サービスキャンペーン通知書

通知者の氏名 フォルクスワーゲン グループ ジャパン株式会社
又は名称 代表取締役 マティアス シェーパース
住 所 愛知県豊橋市明海町5番地の10

整理番号		サービスキャンペーン開始日	令和5年4月20日
不具合の内容	エンジンルームのセンサー配線において、製造時の組付け管理が不適切なため、遮熱スリーブが取り付けられていないおそれがある。		
改善措置の内容	全車両、遮熱スリーブの装着を点検し、装着されていない場合は取り付ける。		
自動車使用者等に周知させるための措置	ダイレクトメール、電話および電子メール等にて通知する。

改善箇所説明図

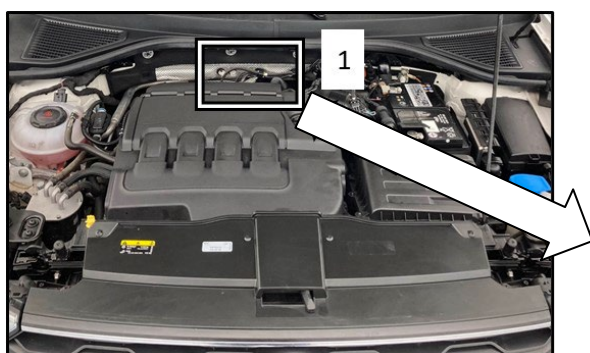
不具合発生箇所

遮熱スリーブ

エンジンルームのセンサー配線において、製造時の組付け管理が不適切なため、遮熱スリーブが取り付けられていないおそれがある。

注： は、装着する部品を示す。

全車両、遮熱スリーブの装着を点検し、装着されていない場合は取り付ける。
